## FRAPNA Isère

Objet : Avis FRAPNA Isère – Enquête publique Piste verte du Signal dite « Marcel's Farm »

La SATA soumet à votre avis le projet d'aménagement de la piste verte du signal situé sur le domaine skiable de l'Alpe d'Huez, sur la commune d'Huez, dans l'Isère, dans le cadre d'une régularisation de travaux réalisés pendant l'été 2016.

Piste verte du Signal	
Longueur de la piste	1 675 ml
Surface de la piste	62 302 m <sup>2</sup>
Dénivelé	227 m
Pente moyenne	13,70 %
Hauteur maxi déblais	7,0 m
Hauteur maxi remblais	11,0
Volume maxi déblais	114 500 m <sup>3</sup>
Volume maxi remblais	108 800 m <sup>3</sup>

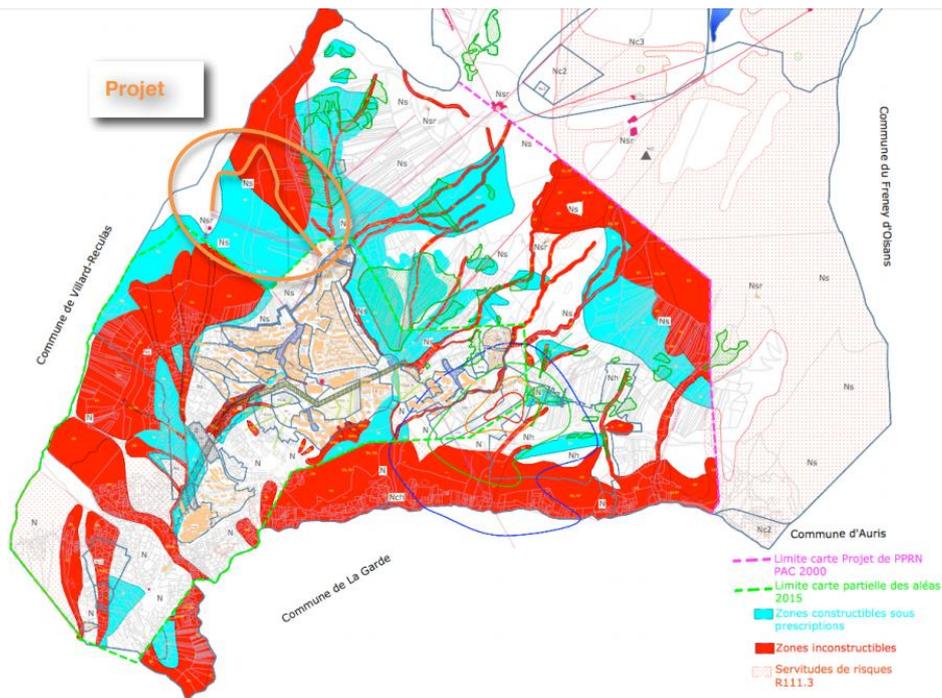
Les chiffres annoncés ne correspondent pas aux chiffres déclarés dans la DAAP (surface 87579 m<sup>2</sup>, 11,6 mètres d'affouillement et 7,3 mètres d'exhaussement) Pourquoi ces chiffres sont différents ?

Liste des mesures compensatoire proposées. (Page 168 de l'étude d'impact)

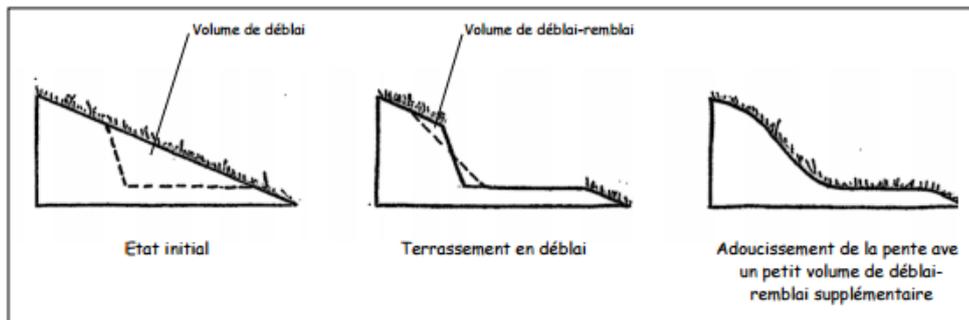
Point n°1- Pour compenser les impacts du projet sur la flore et sur le paysage :  
Il apparaît étrange de faire de l'expérimentation sur des mesures compensatoires !...

L'impact sur le papillon Apollon est effectivement considéré comme fort. Il faut que les espaces aménagés soient végétalisés avec les essences que l'on trouve localement le plus rapidement possible, sans cela, la réapparition de l'espèce est fortement compromise.

Le mal est déjà fait. Toutefois, mesure proposée permettra peut-être d'atténuer l'impact visuel global.

La mise en place d'un observatoire environnemental est proposée. Ceci est une excellente idée et nous serions heureux de faire partie de cet observatoire afin que cet incident grave pour l'environnement et notre démocratie ne se reproduise pas.

Ces mesures compensatoires complémentaires ne sont pas chiffrées et ne contiennent aucun engagement de la part du pétitionnaire. Nous demandons un engagement clair et écrit de la part de la SATA pour que ces mesures soient effectivement appliquées.
